wyników przeprowadzonych oględzin - ekspertyzy urządzeń grzewczo-kominiowych

w budynku przy ul. Armii Krajowej nr 71/2 w Wałbrzychu
dotycząca urządzeń grzewczo-kominiowych używanych przez
P.O.U. Stany Zdrój

1. Wskazania przewodu kominowego i usytuowania miejsca na podłączenie
2. Ustalenia prawidłowości podłączenia
3. Ustalenia przyczyn wadliwego działania urządzeń

SZKIC ORIENTACYJNY

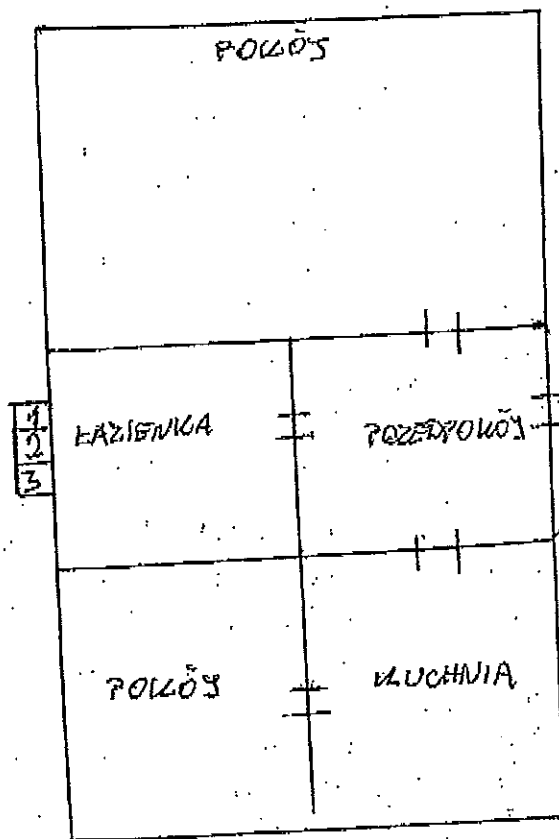
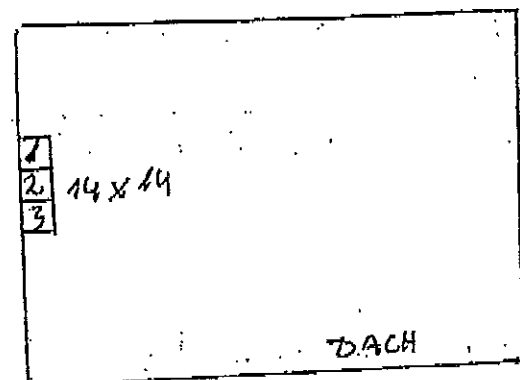
1. Przewód kominowy nr 2 można przerwać do podłączenia kotła gazowego CO z zamkniętą kominą, spalania po demontażu istniejącego wkładu. Podłączenie kotła do przewodu wykonywać zgodnie z wytyczeniami producenta i w oparciu o projekt.
2. Wentylację mechaniczną łazienki można do przewodu nr 1 po jego odwołaniu. Odbyć próbę odwołania się nie powodła wentylację łazienki wykonywać wg projektu techn.
3. Wentylację kuchni wykonywać wg projektu braku przewodu wentylacyjnego.
4. Dla prawidłowego funkcjonowania urządzeń kominowych zapewnić należy napięcie powietrza z zewnątrz poprzez urządzenie inne uwagi uwzględnić.
5. Istniejącą wentylację łazienki zlikwidować natychmiast z przewodu spalinowego.
